JETTE. Drève de Dieleghem, 79 - Parc Titeca
(= site classé)

PERMIS UNIQUE : réaménagement de la partie ouest du Parc Titeca : Remise en état des cheminements existants qui entourent la propriété, modification de l'entrée principale et secondaire, construction d'un garage et d'un local de rangement attenant, création d'une zone de stationnement intégrée au parc, création de plantations complémentaires et préexistantes et abattage d'un arbre

Avis de la CRMS

*Zone de stationnement projetée à droite et reliée à la maison par un chemin d'accès proposé en opus incertum
(extrait du dossier)*

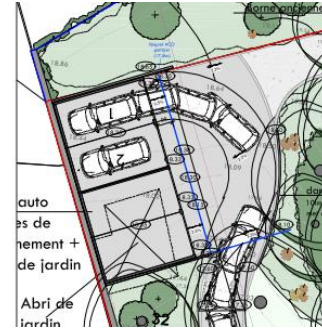
Le projet prévoit l'aménagement d'une zone de stationnement minéralisée de neuf places pour invités, à proximité de la maison, au sein d'une clairière plantée de fruitiers.. Pour la CRMS, la création d'un tel parking, assorti d'une artificialisation significative du sol et d'une augmentation de flux automobile, n'est pas compatible avec la cohérence du site classé et générerait un impact préjudiciable à sa valeur patrimoniale. Elle semble peu compatible également avec une zone de parc qui vise exclusivement la préservation du caractère naturel, la limitation maximale de l'artificialisation, le maintien des clairières et continuités écologiques, la préservation de la perméabilité des sols.

La CRMS émet donc un avis défavorable sur l'aménagement d'un tel parking pour invités. Elle demande d'envisager une solution beaucoup moins invasive, limitée à quelques emplacements légers non formalisés au sol dans la zone projetée (et d'y revoir les plantations) et de transformer la zone actuellement gravillonnée près de la maison en espace paysager (avec fleurissement d'accompagnement). Cela redonnerait son sens au chemin d'accès à la maison existant dont la réfection est proposée en dallage opus incertum, que la CRMS demande de prévoir dans le même matériau que les pavés naturels des autres chemins (voir ci-dessus) à choisir dans une couleur "terre" et à joints engazonnés pour les fondre dans la pelouse. Concernant le chemin actuellement en asphalte en mauvais état, reliant l'espace de l'abri de jardin à l'entrée secondaire, il n'est plus carrossable. Le rendre carrossable endommagerait de beaux arbres et la végétation adjacente. La CRMS demande de le rendre simplement piéton. De manière générale, la problématique du stationnement devrait aussi être évaluée dans sa globalité, à l'échelle du site.
